LIC-225,1 CEN-CM-2539 Auditoría Técnica Sistema SCADA y Telecomunicaciones Internas y Externas de Transelec

Coordinador Eléctrico Nacional
(CEN)

INFORME EJECUTIVO (Información Confidencial)

Figura 1. Cronograma con eventos relevantes antes, durante y posterior a la falla del 25F

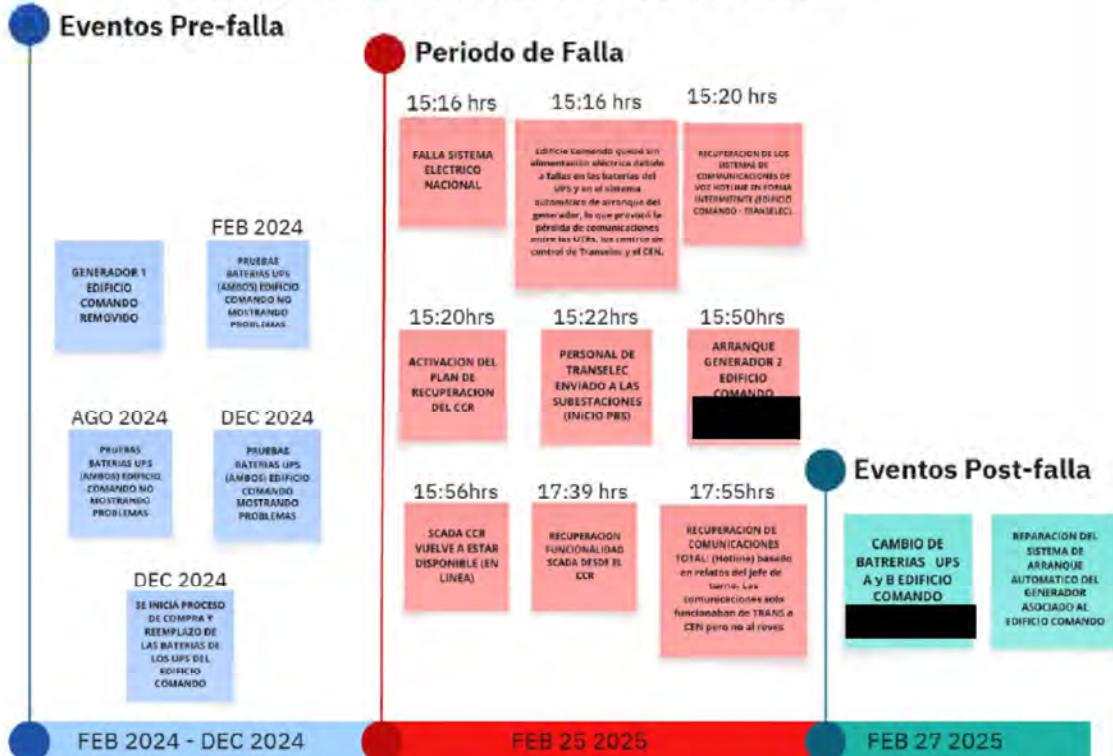
Hallazgo # 1 - Criticidad: ALTA

El sistema SCADA de respaldo (CCR) [REDACTED] I no entró en operación hasta las 17:39 (1 hora y 23 minutos después de la falla) requiriendo la intervención del proveedor de este sistema. Las pruebas del CCR solo se efectuaban teniendo el sistema primario activo.

Recomendación 1A:

Se recomienda modificar el procedimiento de pruebas del SCADA del CCR donde se desconecta el sistema primario (CCP) y se levanta el CCR. Esta recomendación prueba que el sistema CCR realmente se puede colocar "en línea" pero requiere la intervención manual de un operador.

Recomendación 1B:

Se recomienda cambiar la configuración del sistema SITR a una configuración "HOT- Standby" donde los dos centros (primario y respaldo están activos y listos para la operación de la red de forma inmediata al fallar uno de ellos.
